О выполнении решений протокола
совещания в Росавиации 20.01.2020
(№ 33/03-ПР от 05.02.2020)

ПРОТОКОЛ
совещания

вопросы разработки и внедрения конструктивных решений, направленных на исключение образование барьерного льда в зоне приемников полного и статического давления

Противообледнительная обработка самолета RRJ-95

Схема нанесения ПОЖ (СП 12-0376-18 (Фев 27/18))

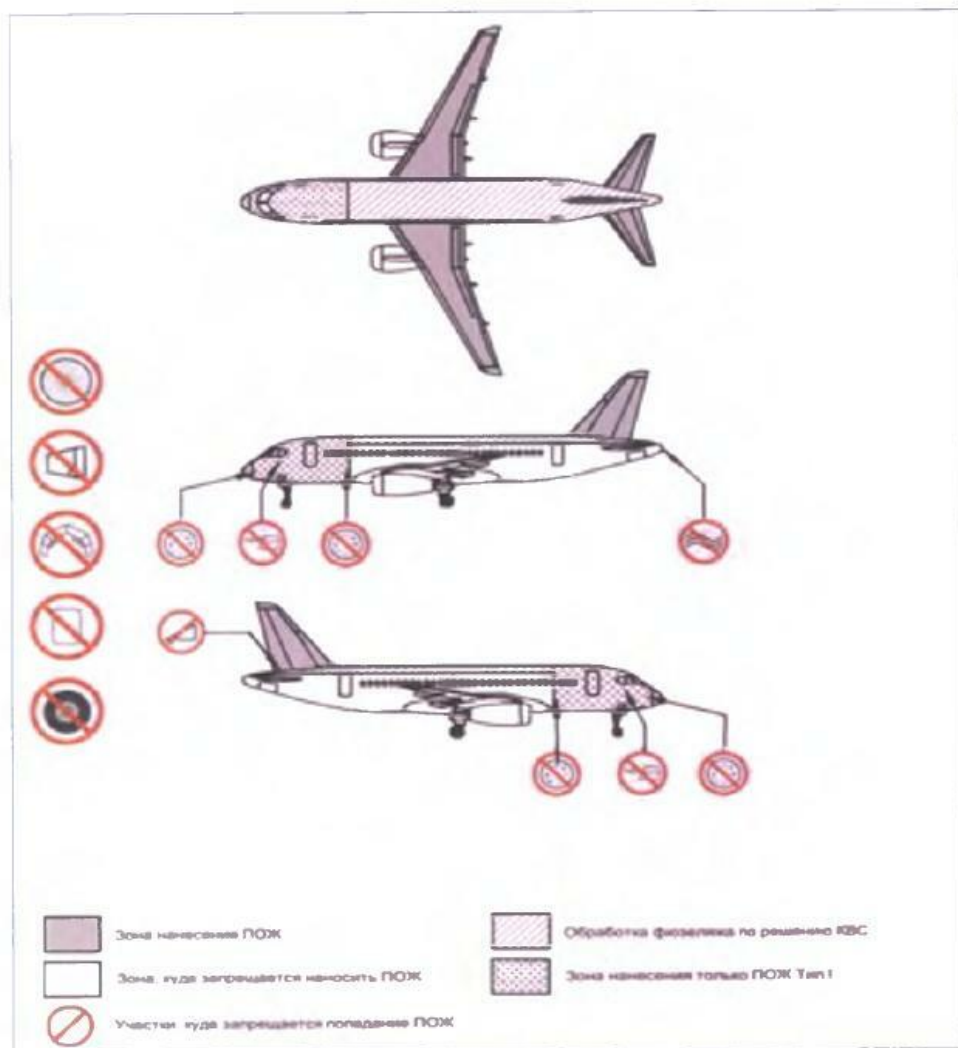
- Добавлена схема нанесения ПОЖ для противообледенительной обработки самолета RRJ-95 с разрешением попадания ПОЖ на Ф1

ВНИМАНИЕ: ПРИ ВЫПОЛНЕНИИ ОБРАБОТКИ ПОВЕРХНОСТЕЙ САМОЛЁТА НЕ ДОПУСКАЙТЕ ПОПАДАНИЯ ПОЖ И СТЕКАЮЩИХ ПОСЛЕ ОБРАБОТКИ ПРОДУКТОВ:

- ВО ВХОДНОЕ И ВЫХОДНОЕ УСТРОЙСТВА ВСУ;
- ВО ВХОДНОЕ И ВЫХОДНОЕ УСТРОЙСТВА ДВИГАТЕЛЯ;
- В ВОЗДУХОЗАБОРНИКИ СИСТЕМЫ ОХЛАЖДЕНИЯ БЛОКА ДЕСУ И ВЕНТИЛЯЦИИ ПОДКАПОТНОГО ПРОСТРАНСТВА ДВИГАТЕЛЯ;
- В ВЫПУСКНЫЕ КЛАПАНЫ;
- В ВХОДНЫЕ И ВЫХОДНЫЕ ОТВЕРСТИЯ СКВ;
- В ОТВЕРСТИЯ ДАТЧИКОВ СИСТЕМЫ ВОЗДУШНЫХ СИГНАЛОВ;
- НА СТВОРКИ ШАССИ;
- НА КОЛЁСА И ТОРМОЗА ШАССИ;
- НА СИГНАЛИЗАТОРЫ ОБЛЕДЕНЕНИЯ;
- НА ОКНА ПАССАЖИРСКОЙ КАБИНЫ И КАБИНЫ ЭКИПАЖА.

Схема нанесения ПОЖ (Издание 02 Изменение 04 (Июнь 29/18))

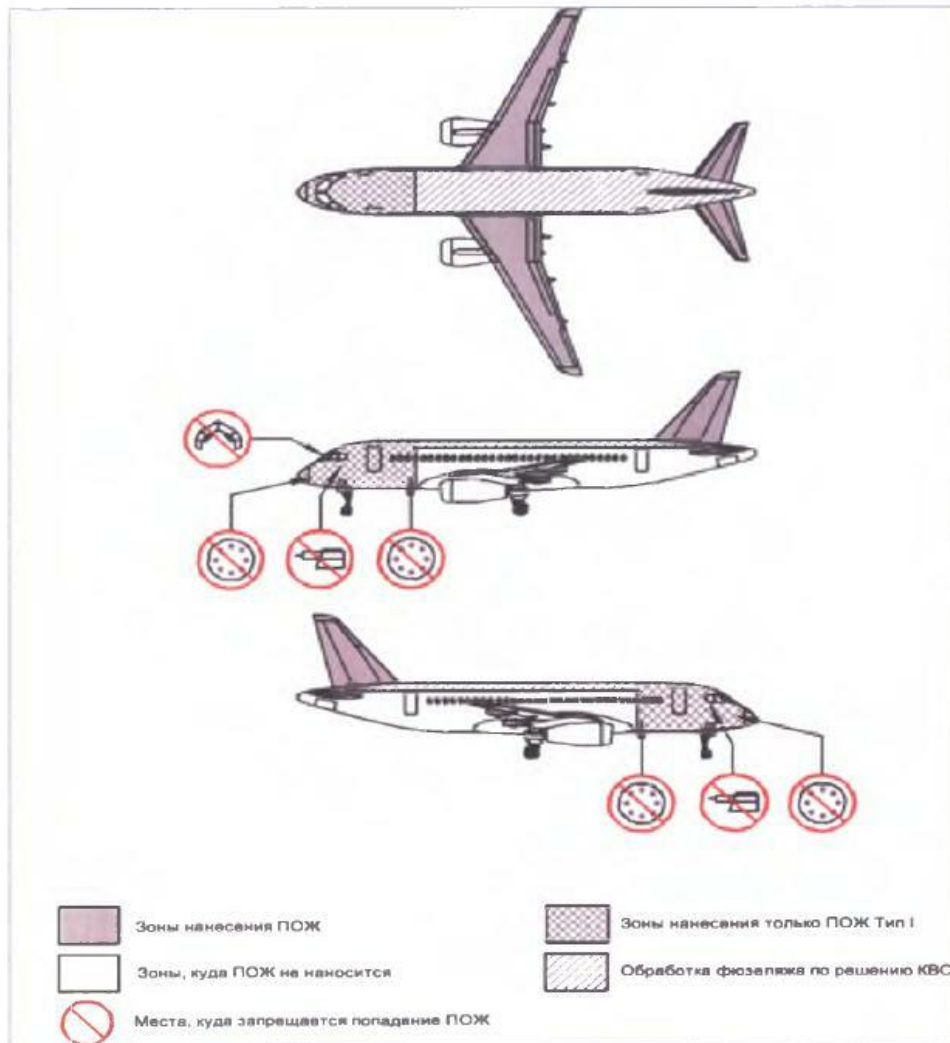
- Проработка с Поставщиками компонентов;
- Допускается попадание ПОЖ на некоторые компоненты.

ВНИМАНИЕ: ПРИ ВЫПОЛНЕНИИ ОБРАБОТКИ ПОВЕРХНОСТЕЙ САМОЛЁТА КАТЕГОРИЧЕСКИ ЗАПРЕЩЕНО ПОПАДАНИЕ ПОЖ И СТЕКАЮЩИХ ПОСЛЕ ОБРАБОТКИ ПРОДУКТОВ:

- В ОТВЕРСТИЯ ДАТЧИКОВ СИСТЕМЫ ВОЗДУШНЫХ СИГНАЛОВ;
- НА ОСТЕКЛЕНИЕ КАБИНЫ ЭКИПАЖА.

Схема нанесения ПОЖ (Издание 02 Изменение 05 (Дек 29/18))

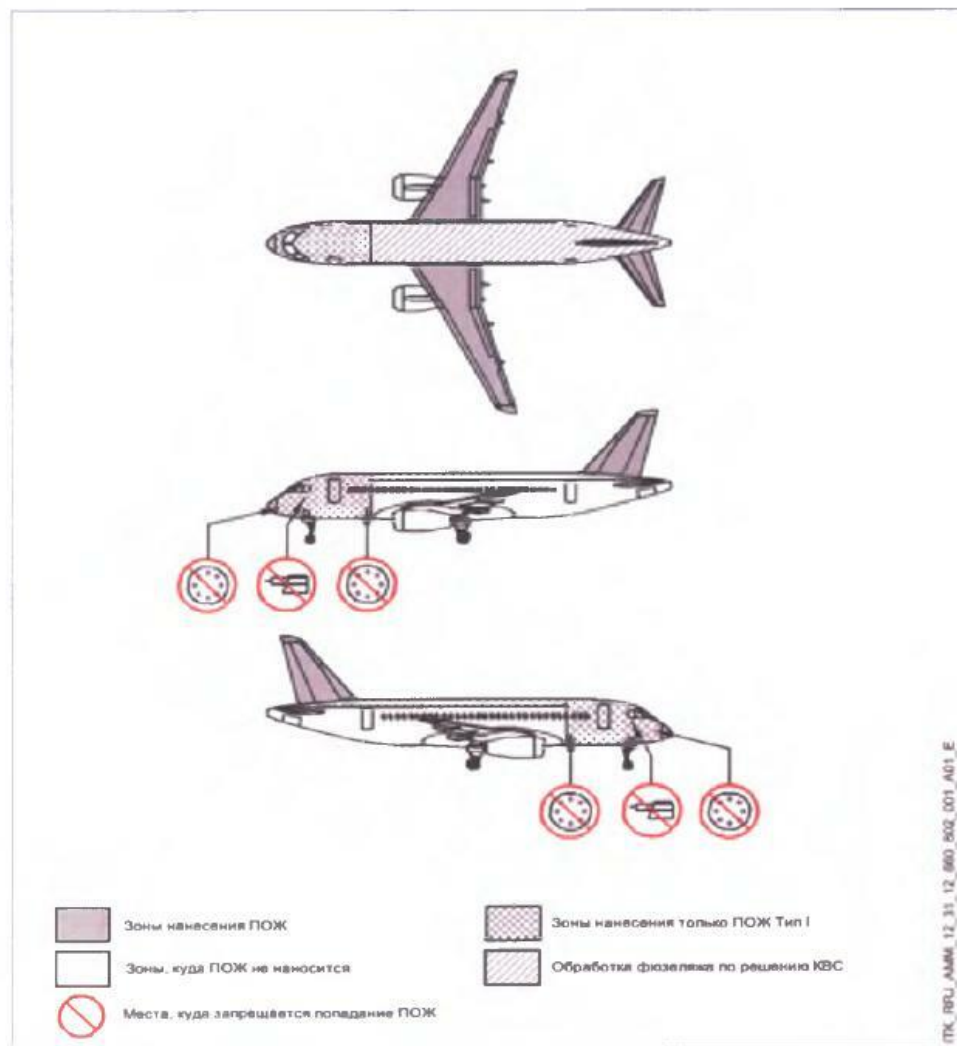
- Удалена информация о запрете попадания ПОЖ на остекление кабины экипажа

ВНИМАНИЕ: ПРИ ВЫПОЛНЕНИИ ОБРАБОТКИ ПОВЕРХНОСТЕЙ САМОЛЁТА КАТЕГОРИЧЕСКИ ЗАПРЕЩЕНО ПОПАДАНИЕ ПОЖ И СТЕКАЮЩИХ ПОСЛЕ ОБРАБОТКИ ПРОДУКТОВ:
– В ОТВЕРСТИЯ ДАТЧИКОВ СИСТЕМЫ ВОЗДУШНЫХ СИГНАЛОВ:

Схема нанесения ПОЖ (Издание 02 Изменение 07 (Дек 31/19))

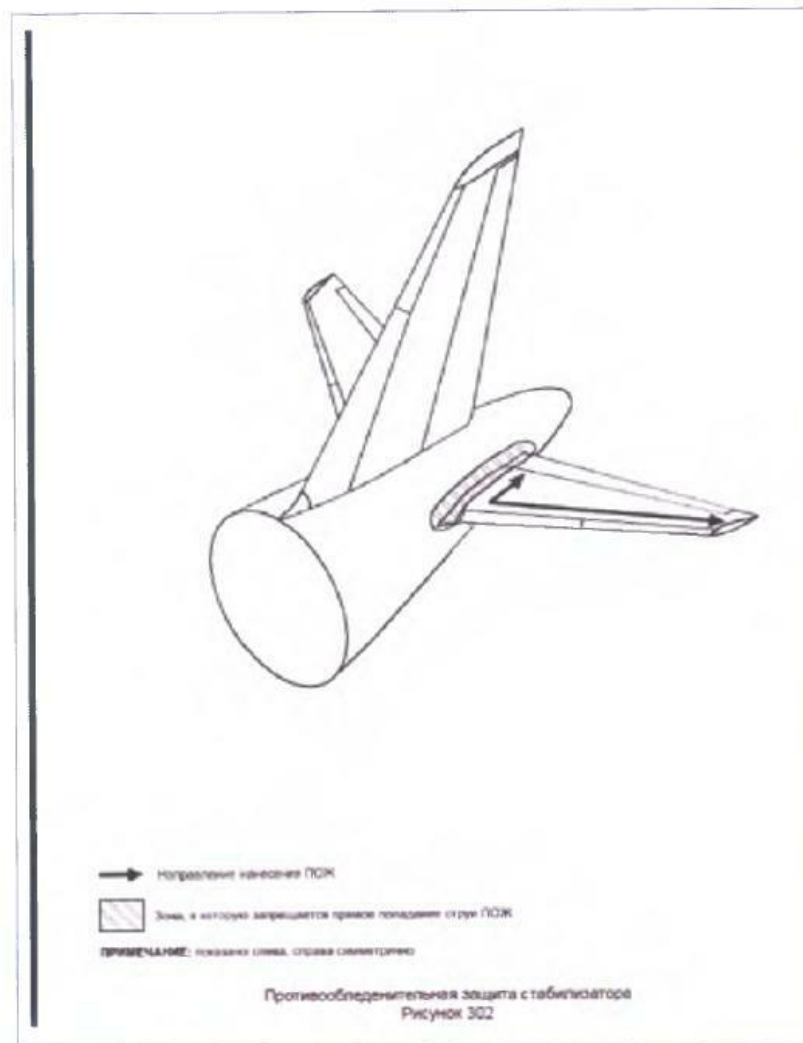
- Добавлена технология ПОО оперения

ВНИМАНИЕ: ВО ИЗБЕЖАНИЕ ПОПАДАНИЯ ПОЖ В НЕГЕРМЕТИЧНУЮ ЗАДНИЮ ЧАСТЬ ФЮЗЕЛЯЖА НАНОСИТЕ ЖИДКОСТЬ НА СТАБИЛИЗАТОР ОТ ПЕРЕДНЕЙ КРОМКИ К ЗАДНЕЙ И ОТ КОРНЕВОЙ ЧАСТИ СТАБИЛИЗАТОРА К КОНЦЕВОЙ (СМ. РИС. 302).
